改善箇所説明図

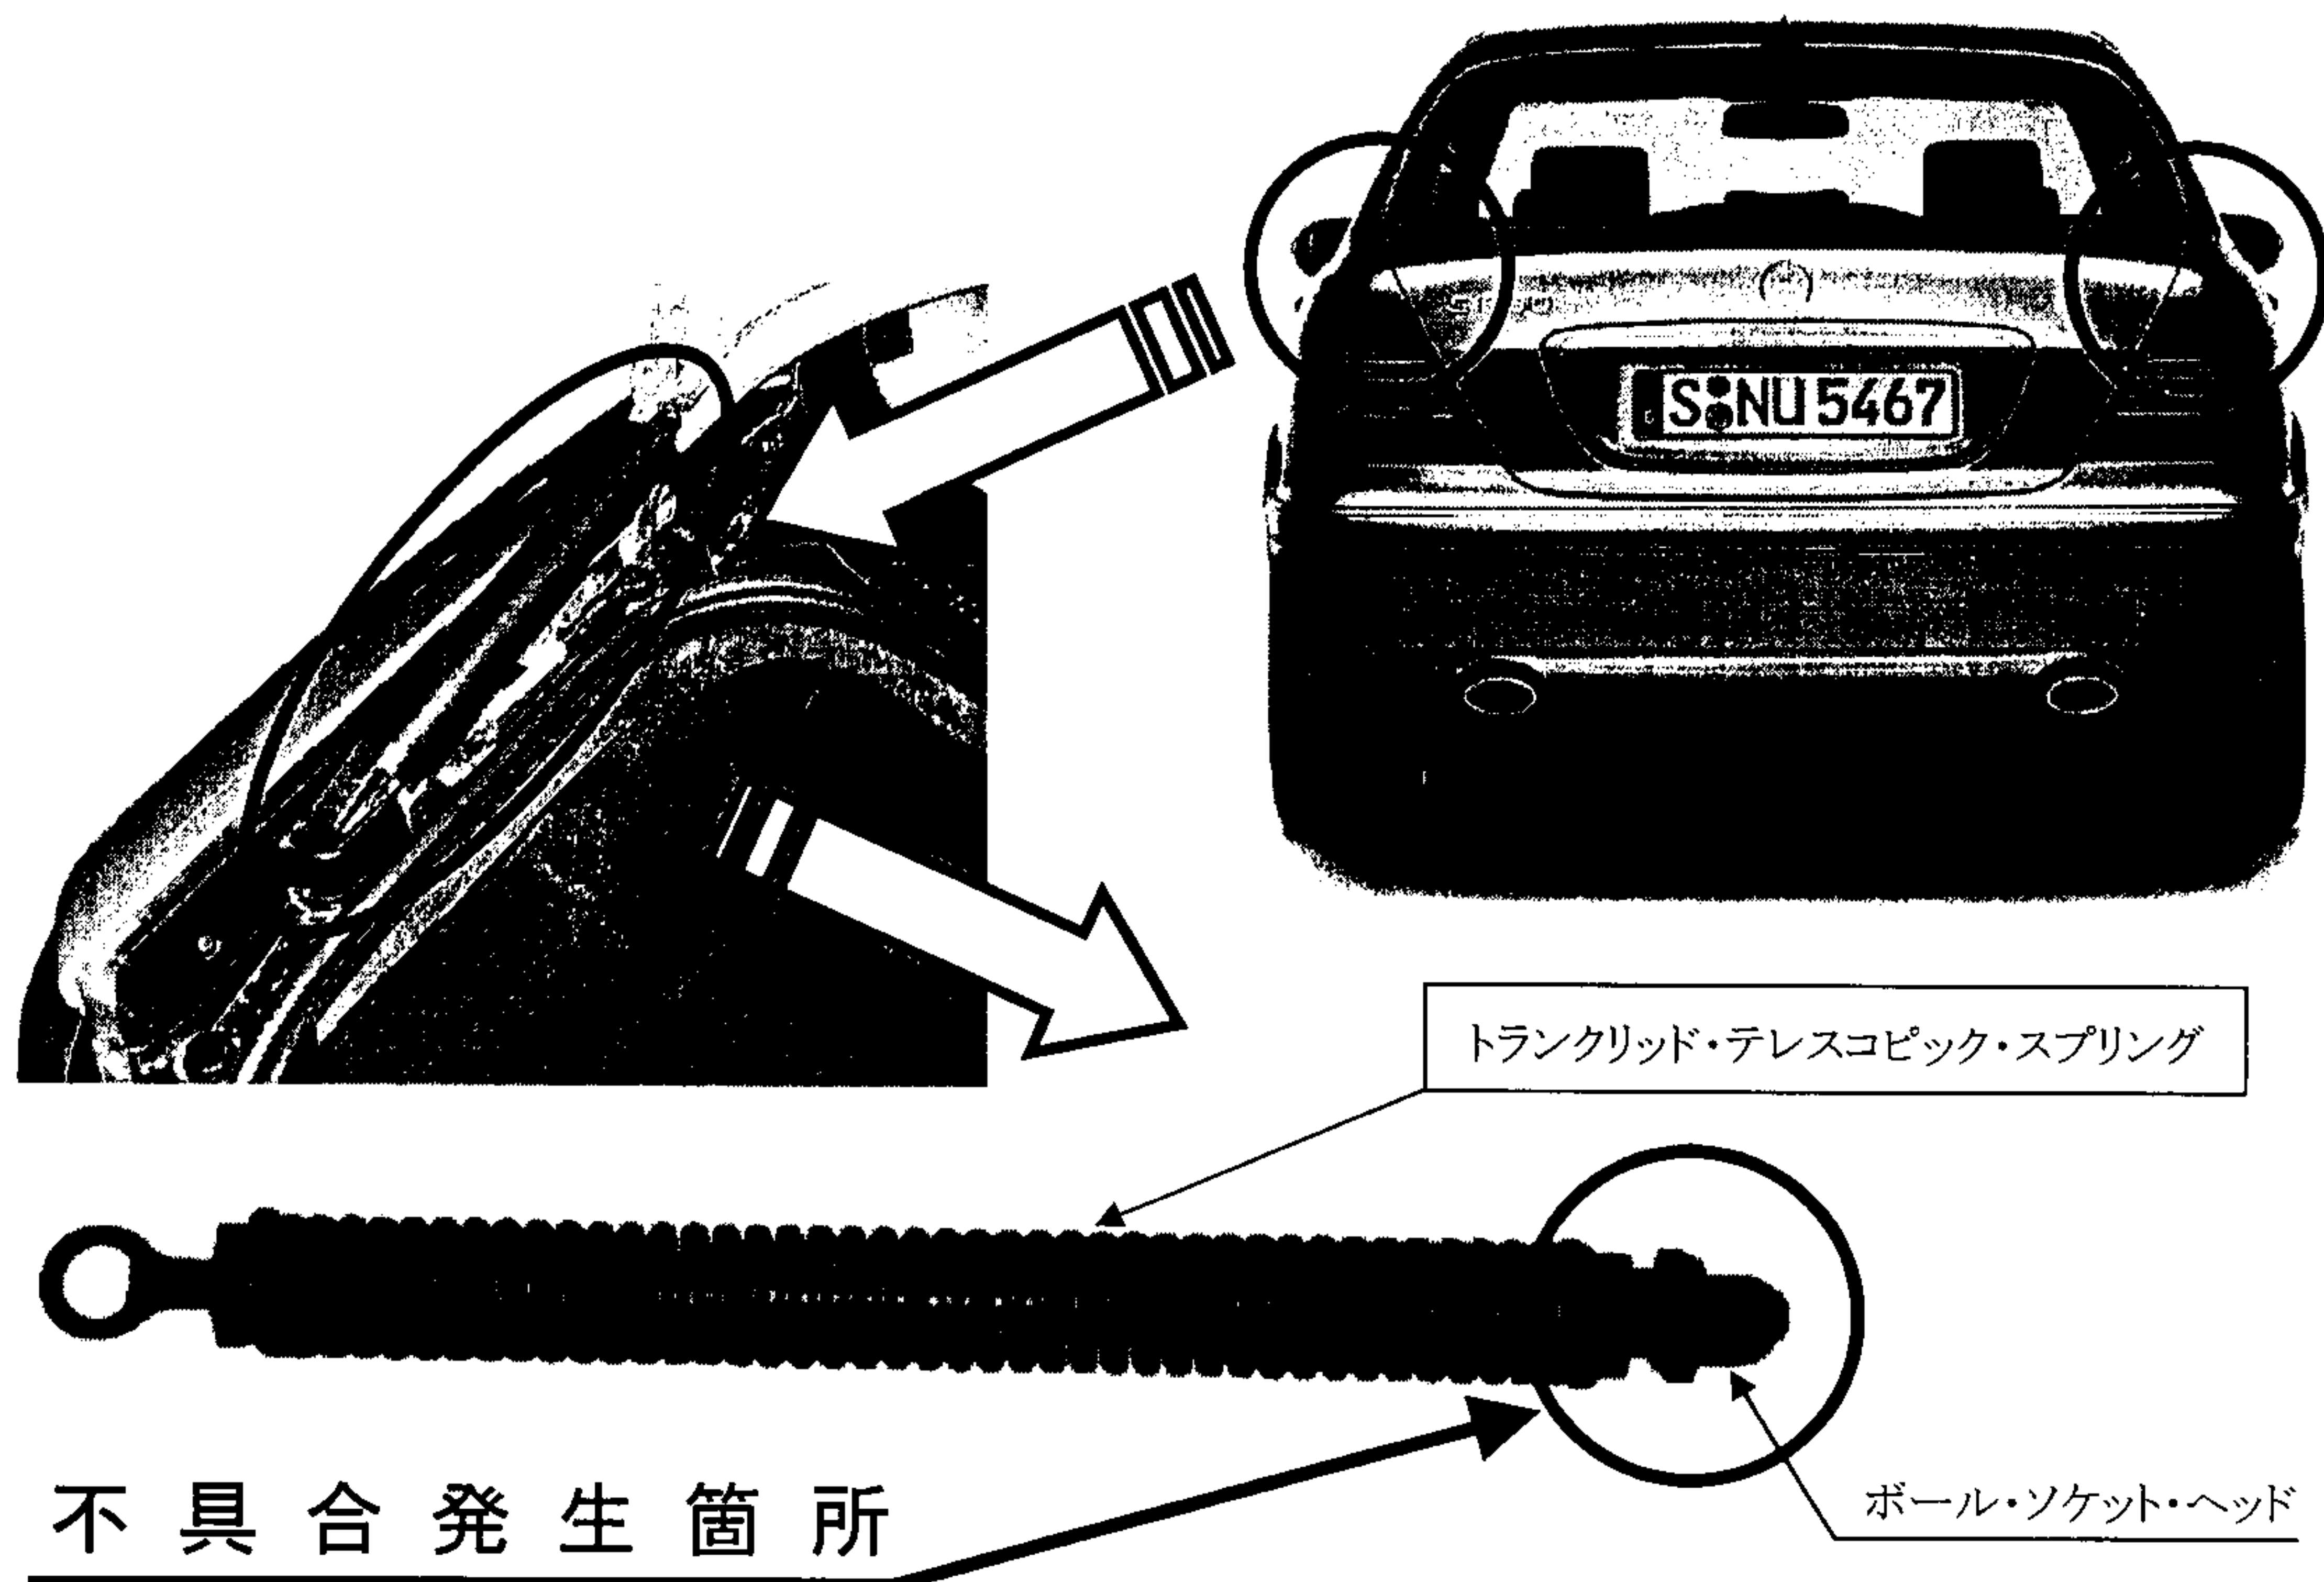
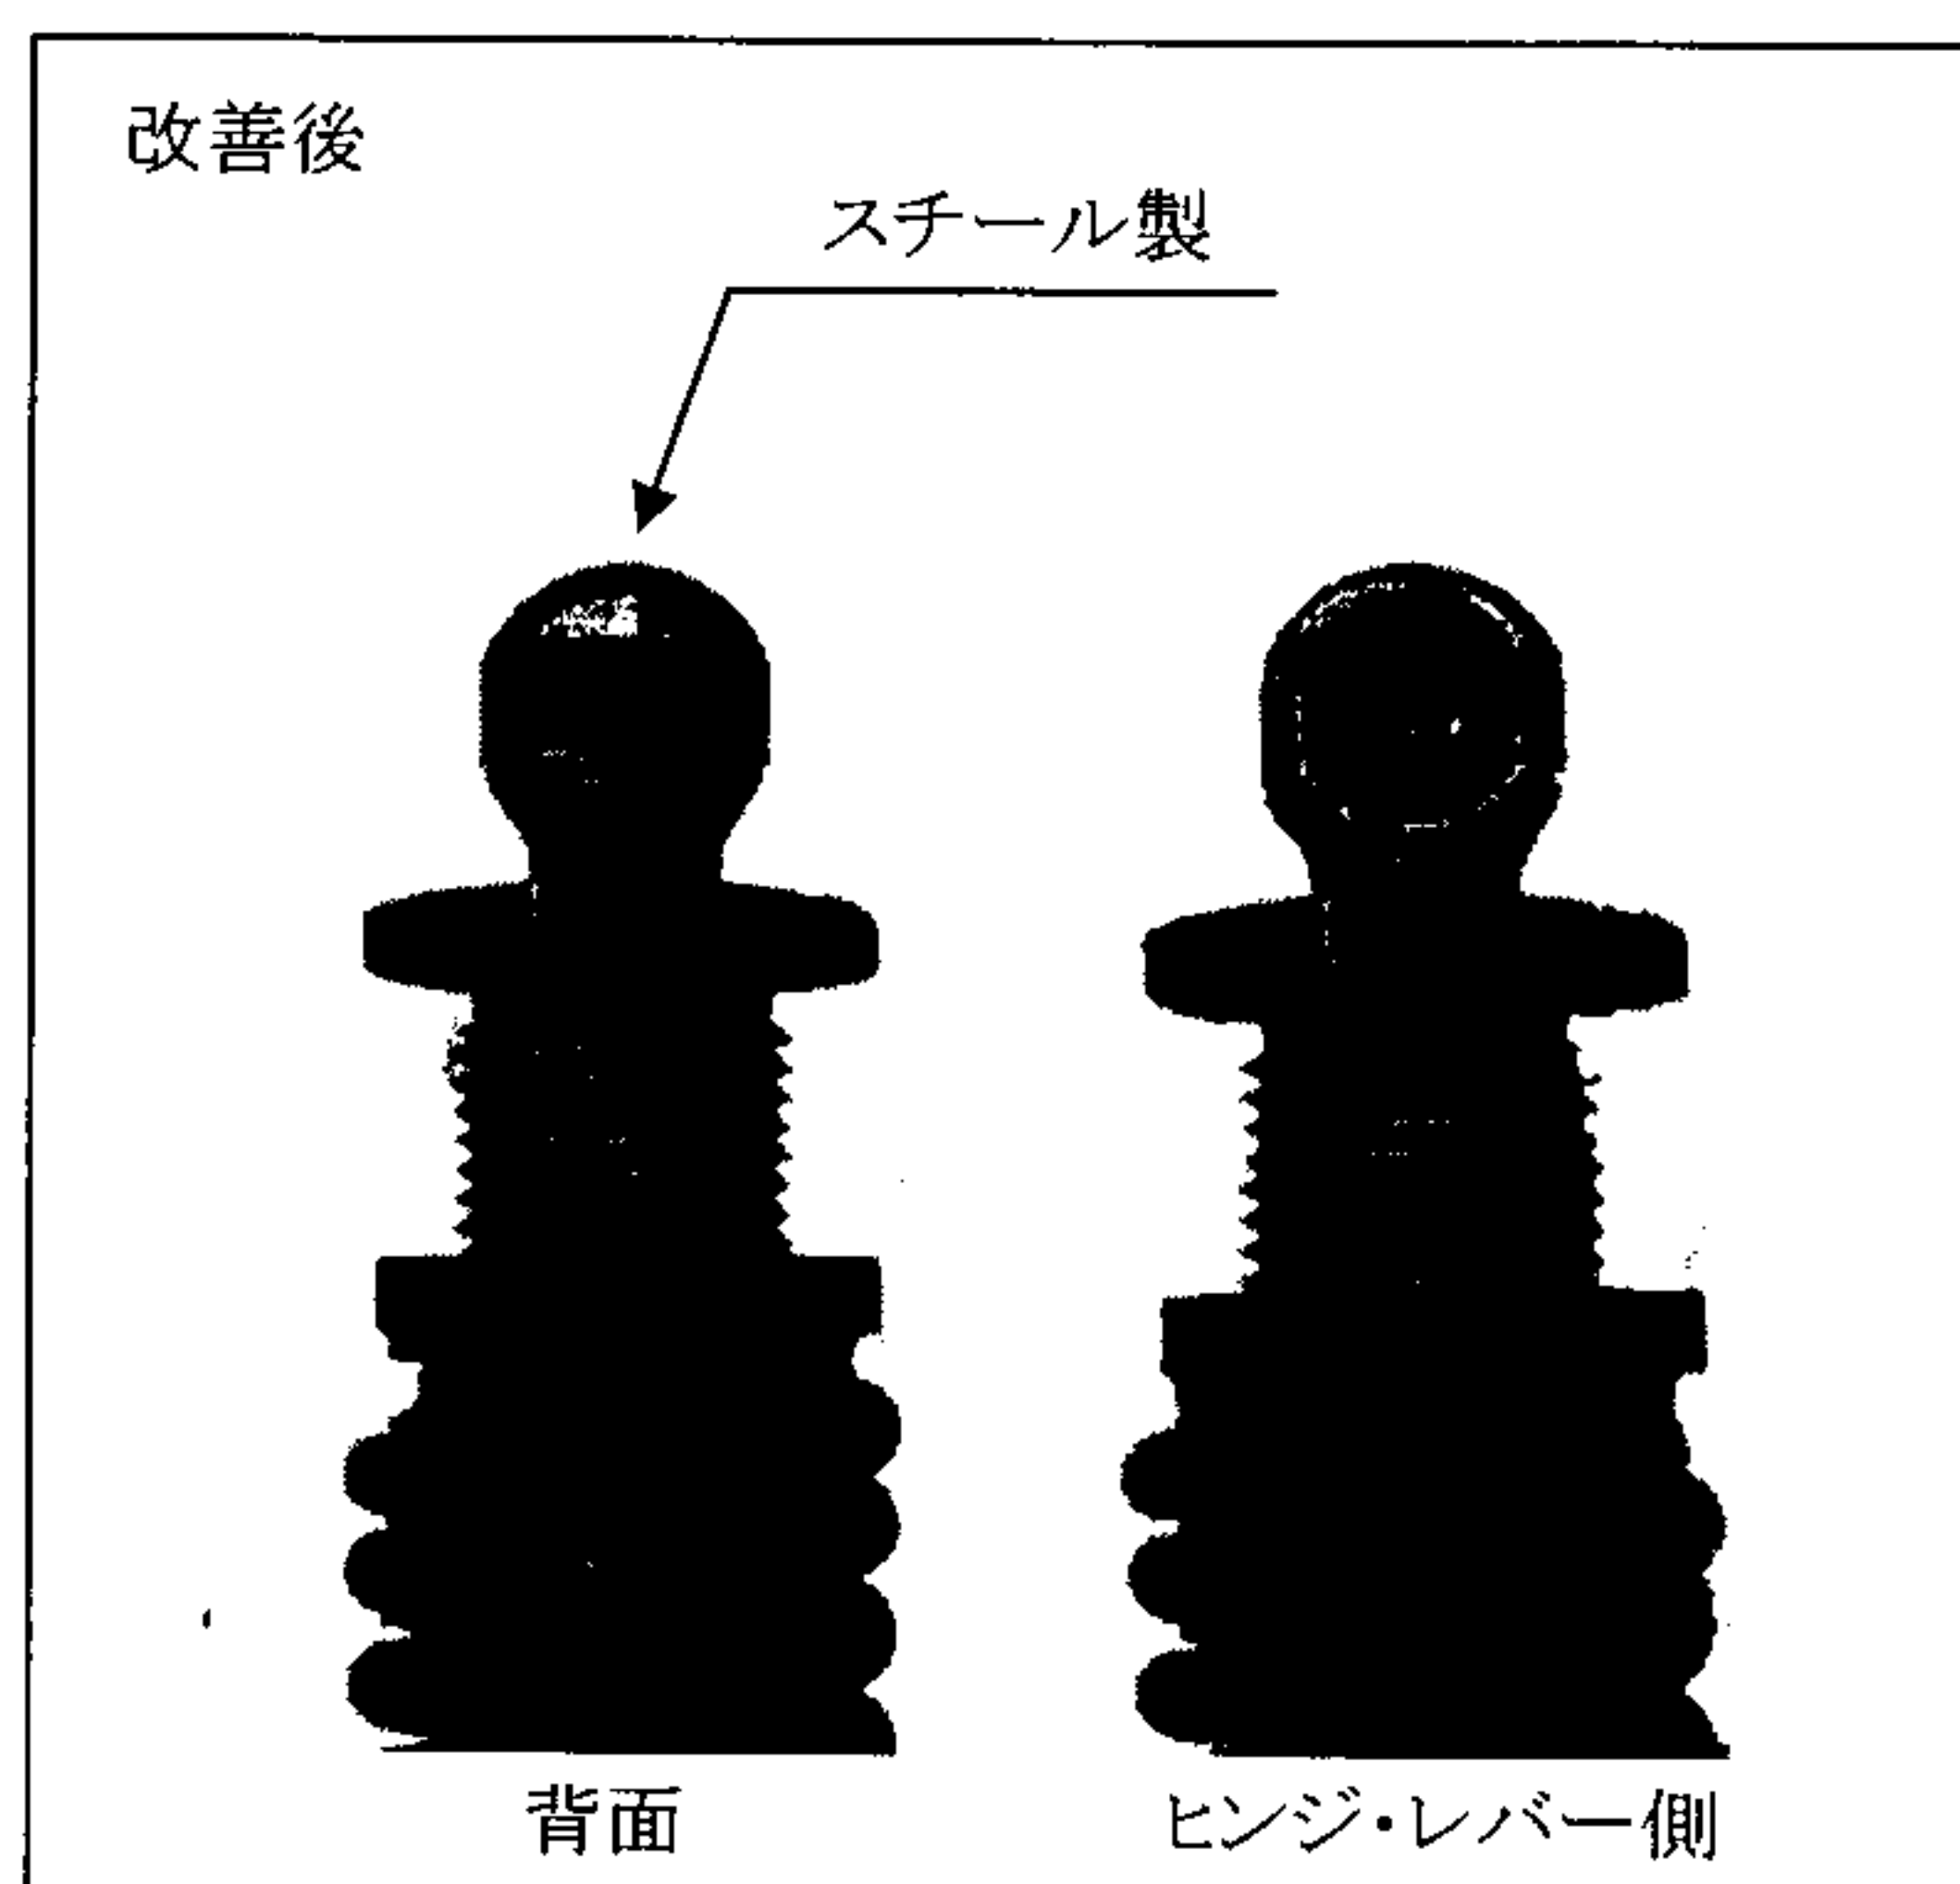
トランクリッドを保持するトランクリッド・テレスコピック・スプリングを組み付ける際の調整が不適切なため、トランクリッドの開閉を繰り返し行くと、ボール・ソケットに過度な応力を受けるものがある。そのため、ボール・ソケットが破損して車体から当該スプリングが外れ、トランクリッドを開けた場合、保持されず降下するおそれがある。

全車両、トランクリッド・テレスコピック・スプリングを対策品と交換する。

対策品の供給に時間を要すことから、当面の暫定措置として、全ての使用者に不具合内容を通知し、後日当該トランクリッド・テレスコピック・スプリングを対策品と交換する。
